Modulo per la presentazione delle osservazioni per i piani/programmi/progetti sottoposti a procedimenti di valutazione ambientale di competenza statale

ID: Codice procedura (ID_VIP/ID_MATTM): 12691

“Progetto di un impianto eolico denominato “Pitigliano” ubicato nei comuni di Pitigliano (GR) e Sorano (GR) costituito da 20 (venti) aerogeneratori di potenza nominale MW per un totale di 140,0 MW con relative opere connesse ed infrastrutture indispensabili”

Immagine 1. Vincoli ex art. 136 del CBC dal PIT della Regione Toscana e zona approssimativa dove è progettato l'impianto industriale.

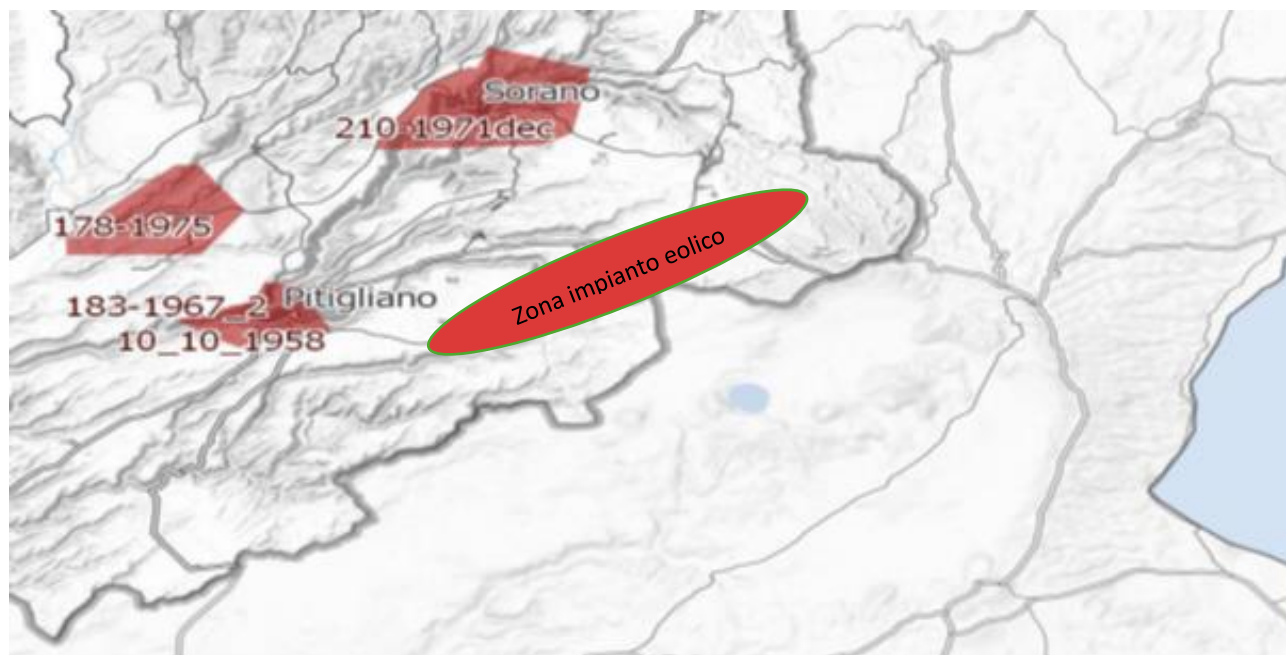
Al contrario si evidenzia che l'impianto eolico industriale citato non solo ricadrebbe con tutti e 20 gli aerogeneratori all'interno delle fasce di rispetto di 3 km di due vincoli paesaggistici di notevole interesse pubblico esistenti nella Regione Lazio e con una parte di essi nel vincolo paesaggistico del Centro abitato di Sorano (GR) quindi in aree non idonee all'installazione di impianti di energia rinnovabile. Addirittura, alcuni aerogeneratori sarebbero ubicati a poche centinaia di metri dai perimetri dei due vincoli paesaggistici laziali ex art 136 del CBC.

Inoltre, come sostiene la Proponente parte dell'impianto si verrebbe a trovare a 3,5 km dal centro abitato di Sorano. Infatti, tre degli aerogeneratori WTG 08, 09, 10 sono addirittura all'interno delle fasce di rispetto dei 3 km del suo vincolo paesaggistico di notevole interesse pubblico ex art 136 del CBC. Si evidenzia che così si crea

un'ulteriore incompatibilità con la tutela del Paesaggio.

Immagine 3. Cumulo di una parte di impianti eolici, fotovoltaici e geotermici industriali in progettazione ed esistenti intorno all’eolico industriale “Pitigliano”.

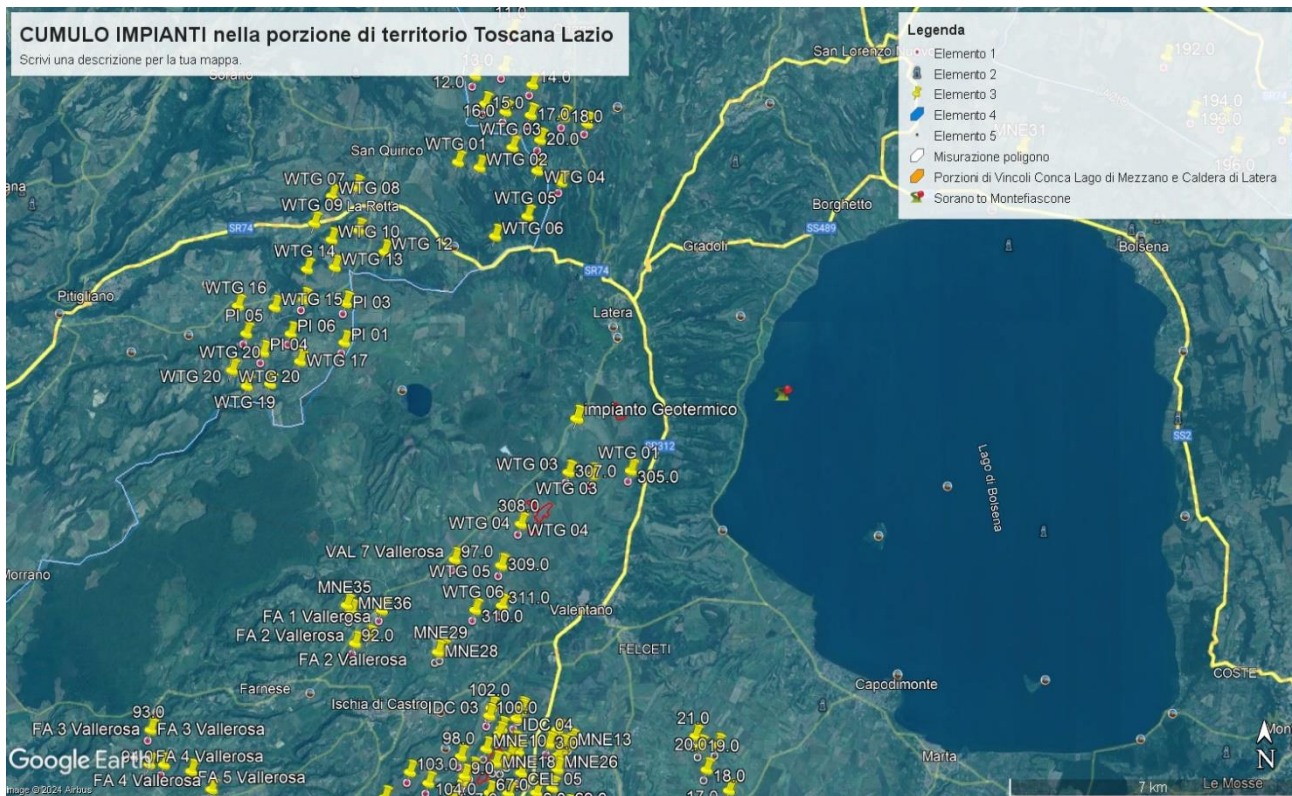
Tornando alle Linee guida nazionali, l’allegato IV dedica il paragrafo 3 agli impatti visivi e quelli sui Beni Culturali, Paesaggistici, Naturalistici e Culturali, dove viene detto che la valutazione dell’impatto visivo dovrà essere effettuata tenendo conto “**degli elementi caratterizzanti e qualificanti il paesaggio, effettuata alle diverse scale di studio (vasta, intermedia e di dettaglio...**”. Le analisi debbono non solo definire l’area di visibilità dell’impianto eolico industriale, **ma anche il modo in cui l’impianto viene percepito all’interno del bacino visivo**. Le analisi visive debbono inoltre tener in opportuna considerazione **gli effetti cumulativi derivanti dalla compresenza di più impianti**”. Nella Relazione Paesaggistica e nello Studio di Impatto Ambientale prodotte dalla proponente come già evidenziato è stato ignorato il vincolo paesaggistico di notevole interesse pubblico ex articolo 136 del Codice dei

Beni Culturali “*Ambito paesaggistico, geologico e geomorfologico dell’orlo della caldera di Latera ...*” Non vengono nemmeno citati gli impianti eolici in progetto al MASE, il “Rempillo” (6 aerogeneratori) e un altro in verifica amministrativa di 14 aerogeneratori e 72, 6 MW. Ad oggi nei territori di Pitigliano, Sorano e in quello limitrofo potenzialmente potrebbero essere insediati 40 aerogeneratori alti 200 metri e larghi 170. Ma la proponente non cita neanche altri impianti che creerebbero il cumulo e quindi maggiore impatto. Infatti, sul territorio della “Città del Tufo” (Sorano e Pitigliano) impatterebbero anche l’impianto eolico “Montarzo” di Onano con 13 aerogeneratori con le dimensioni ricordate, l’altro eolico industriale nel territorio di Valentano con sette aerogeneratori (stesse dimensioni), gli impianti di Farnese con un minieolico di 3 Torri alte 60 metri già installate in località Poggio del Crognolo e l’impianto eolico industriale “Vallerosa” (7 aerogeneratori alti 200 metri e larghi 158 metri) in procedura VIA presso la Regione Lazio. Inoltre, altri impianti del minieolico già presenti a Valentano, Cellere e Piansano e due progetti eolici industriali con le stesse dimensioni (200 m x 170 m) nel Comune di Ischia di Castro. La valutazione del cumulo non prende neanche in considerazione gli impianti industriali di fotovoltaico e agrivoltaico in progetto a Farnese, Valentano, Ischia di Castro, Cellere. L’impianto geotermico in procedura Via al MASE, progettato nella Caldera di Latera. Quindi è stata effettuata una valutazione del potenziale impatto cumulativo non veritiera a dispetto di quanto affermato dalla proponente che sostiene di aver preso in considerazione uno spazio di 10 km intorno al suo impianto per gli impatti che si creerebbero.

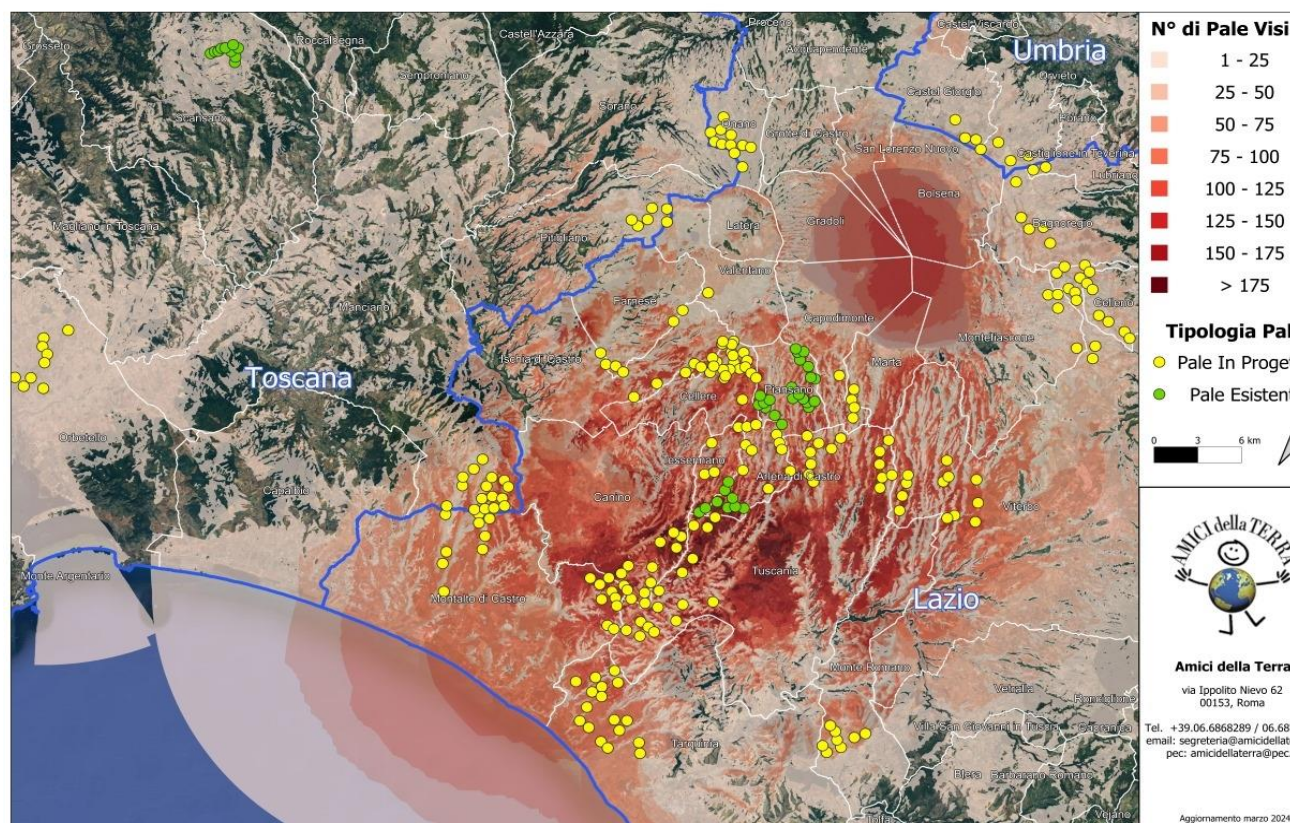
Alla luce di quanto descritto, possiamo concludere che la previsione *"Se a scala europea o nazionale la produzione di energia da fonti rinnovabili è spesso considerata*

come unilateralmente positiva, è infatti a scala locale che lo sviluppo delle energie rinnovabili può produrre esternalità negative che intaccano i valori culturali e naturali del paesaggio, con potenziali ricadute sul turismo, sulla produzione agricola e sull'identità e riconoscibilità dei luoghi” (da D.G.R Lazio n. 390/2022) è quanto mai appropriata anche per il territorio della “Città del Tufo” e della Tuscia settentrionale identificabili storicamente e culturalmente nella Maremma interna.

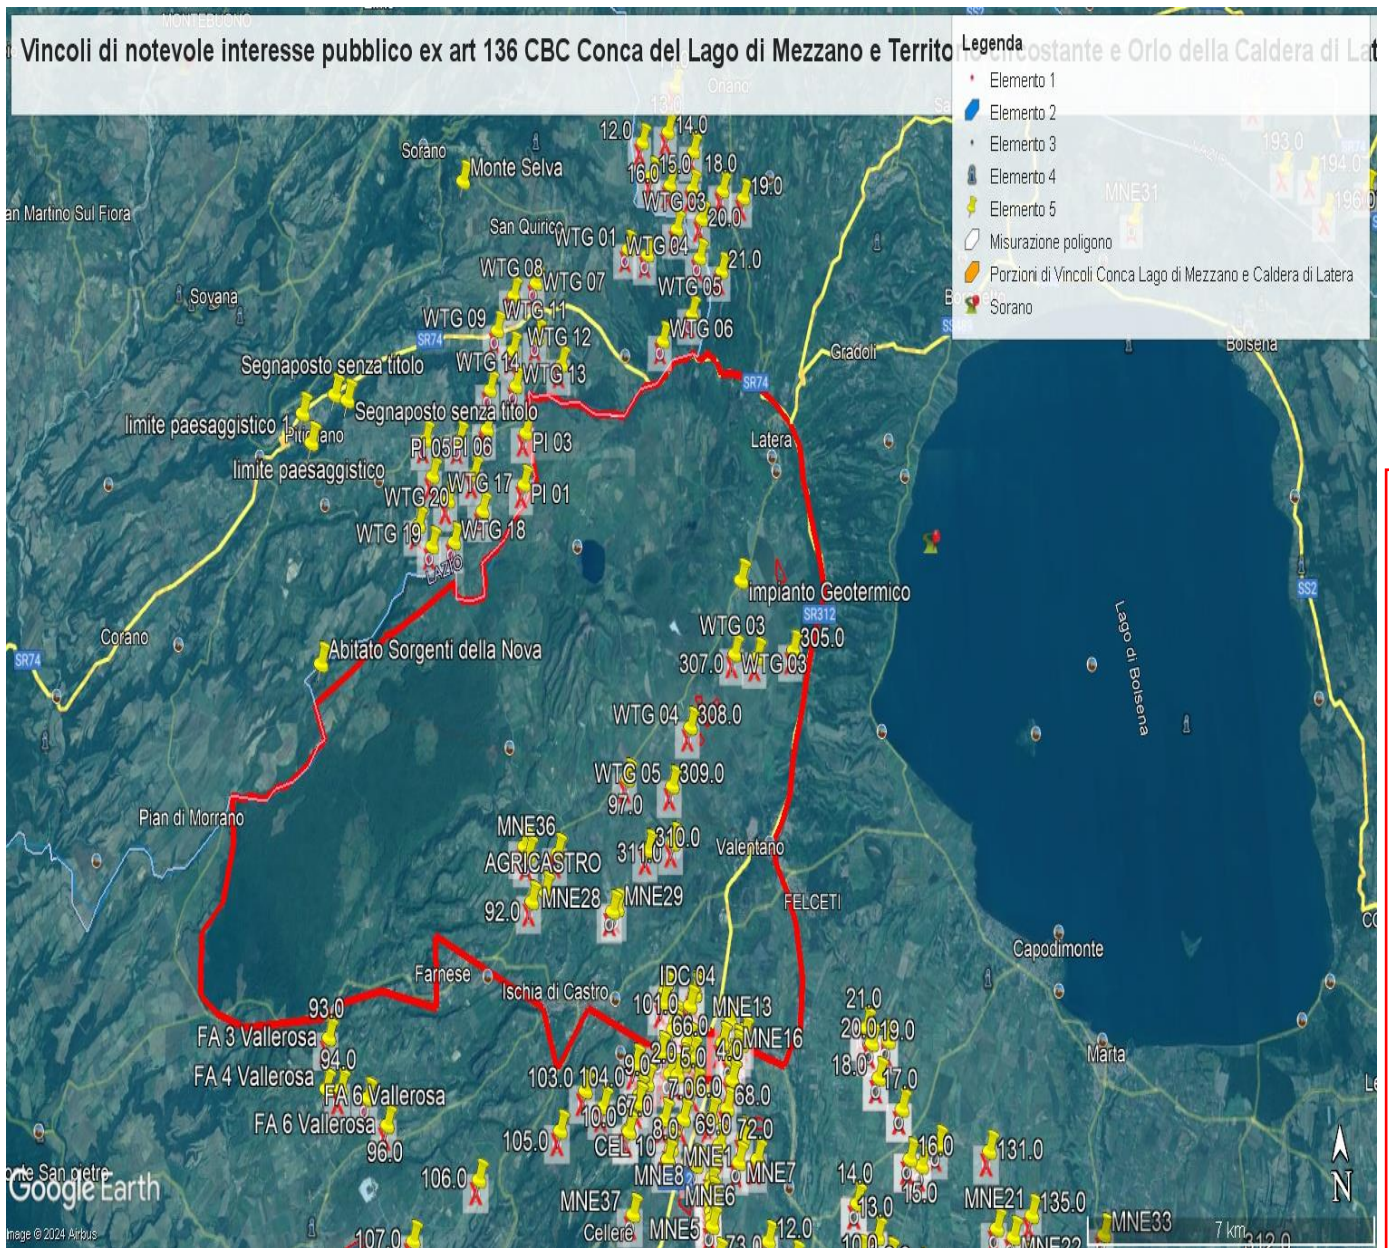
e schiantandosi cadrebbe direttamente sulla strada regionale e un'altra la WGT 09 a 235 metri dalla stessa facilmente raggiungibile dai pezzi creati in un eventuale schianto e anche la WGT 08 a 310 metri sempre in zona di relativo pericolo. Le pale WGT 10, 12 e 13 si trovano invece a 60 – 70 metri da una strada sterrata che collega abitazioni e strutture agricole mentre la WGT 14 a poco più di 200 metri. La pala WTG 16 si trova a 320 metri dalla Strada Provinciale Pantano ed a soli 100 da una strada sterrata che collega abitazioni e strutture agricole. La WTG 20 si trova a soli 160 metri da una strada sterrata che collega due Agriturismi. Anche queste costituisce un pericolo per l'incolumità delle persone e degli animali in caso di schianto o di rottura di parti dell'aerogeneratore. E' noto che possono verificarsi rotture della lama in rotazione o di pezzi della stessa e a volte anche crolli dell'intero aerogeneratore o spezzamento (meglio *rottura*) della torre a causa di incendi o eventi atmosferici estremi sempre più frequenti anche nei nostri territori. Uno dei principali eventi che comporta la rottura della lama è rappresentato dalla fulminazione atmosferica anche se le lame sono idoneamente protette contro questi fenomeni mediante ricettori metallici disposti alle estremità delle lame ed idoneamente collegati a terra. Nel caso di rottura accidentale di un elemento rotante a seguito di distacco, attraverso le leggi della balistica classica è possibile determinare le probabili traiettorie dell'elemento. Infatti, nota la velocità di rotazione e le caratteristiche geometriche, si può procedere all'applicazione delle leggi della fisica per giungere ad una stima esatta delle traiettorie. Purtroppo, la stima è chiaramente semplificata vista la complessità del problema e le molte variabili che entrano nel calcolo, soprattutto per ciò che riguarda le azioni aerodinamiche di portanza, resistenza e momento aerodinamico di difficile definizione soprattutto in caso di frammenti irregolari e di geometrie incognite. In letteratura esistono degli studi condotti relativamente a questa specifica tematica. Uno dei riferimenti è rappresentato dallo studio condotto dalla società Vestas Wind System: "Vestas V80 – Blade Trow calculation under normal operationing

conditions (2001)”. Detto studio riporta la stima della traiettoria di una pala eolica in condizioni di normale funzionamento sia per la pala intera che per eventuali frammenti. Lo studio ipotizza che, in assenza di forze aerodinamiche, la massima gittata si ottiene quando la pala si distacca dal rotore con un angolo di 135° azimut, considerando quale unica forza inerziale quella di gravità con approccio quindi conservativo e a vantaggio di sicurezza. Viene quindi calcolato il tempo di volo considerando la velocità verticale iniziale applicata al centro di gravità. Nota la durata di volo e conoscendo le componenti orizzontali e verticali della velocità è possibile definire la traiettoria dell'elemento distaccatosi. Le conclusioni dello studio analitico del fenomeno, **basato su grossolane approssimazioni anche dichiarate**, ha dimostrato che è opportuno evitare la presenza di ricettori sensibili al probabile distacco di organi rotanti nella circonferenza di raggio 85 m dall'asse dell'aerogeneratore. A pag 7 del Documento prodotto dalla proponente “ Relazione gittata” a pag 7 si afferma *“Nella definizione del Layout del Parco di Pitigliano-Sorano in un intorno di ampiezza pari a 212,04 m che rappresenta il valore di gittata reale stimato non ricade nessun punto sensibile”*. Questo valore della gittata massima oltre a non essere assolutamente condivisibile e non realistico in quanto addirittura di poco superiore all'altezza della pala non è neanche veritiero perché abbiamo visto che la S.R 174 maremmana sarebbe interessata dal crollo della pala WGT 07 e altre strade provinciali e secondarie sarebbero interessate dalla vicinanza di altri aerogeneratori sopra meglio individuati.

Infatti, il fenomeno della gittata massima è molto più complesso da stimare analiticamente, per questo si rimanda all'esperienza dei costruttori più esperti i quali indicano detto fenomeno come molto raro con una variabilità di ritrovamenti dei frammenti a distanze molto varie, in relazione ai numerosi fattori che possono condizionare l'evento, l'orografia, la velocità del vento, la direzione, le azioni aerodinamiche di portanza che potrebbero spingere a centinaia di metri frammenti di elementi rotanti, come purtroppo avvenuto già in

passato. Il rischio è elevato sia per gli abitanti che si trovano entro i 500 metri lineari sia per gli agricoltori che si troveranno a coltivare i suoli sottesi dall'impianto o nelle attività di ricezione legate agli agriturismi sia per i veicoli che si troveranno a transitare sulle strade regionali, provinciali, comunali o vicinali citate. Per questo ulteriore motivo legato all'incolumità delle persone e degli animali chiediamo che venga espresso parere contrario alla realizzazione dell'impianto eolico "Pitigliano".
